東通原子力発電所1号炉 固体廃棄物貯蔵所の貯蔵能力の増強に係る
原子炉設置変更届出及び設計及び工事の計画の届出について

2023年5月17日
東北電力株式会社

図2 貯蔵所の貯蔵容量の増加

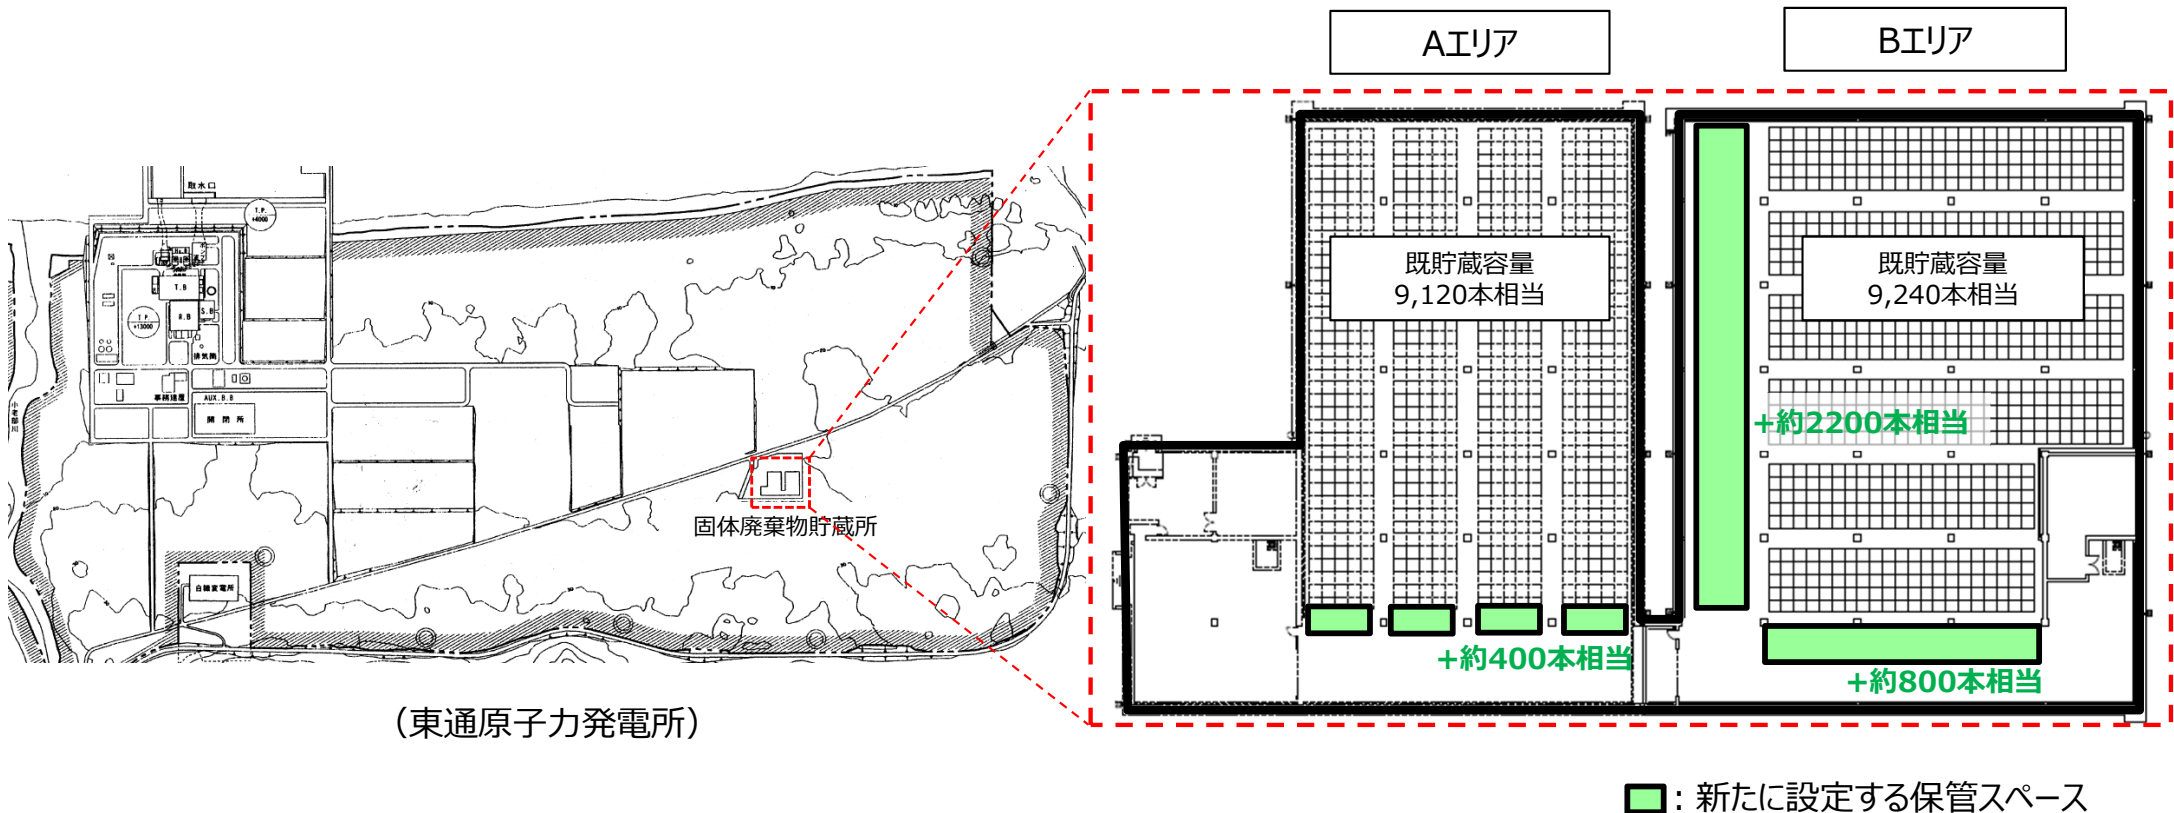
- 既設貯蔵所（Aエリア、Bエリア）の通路部の一部を廃棄物保管スペースに変更することにより、貯蔵容量を約3,400本相当増加させ、貯蔵所全体の貯蔵容量を約21,800本相当に変更する。（図2）
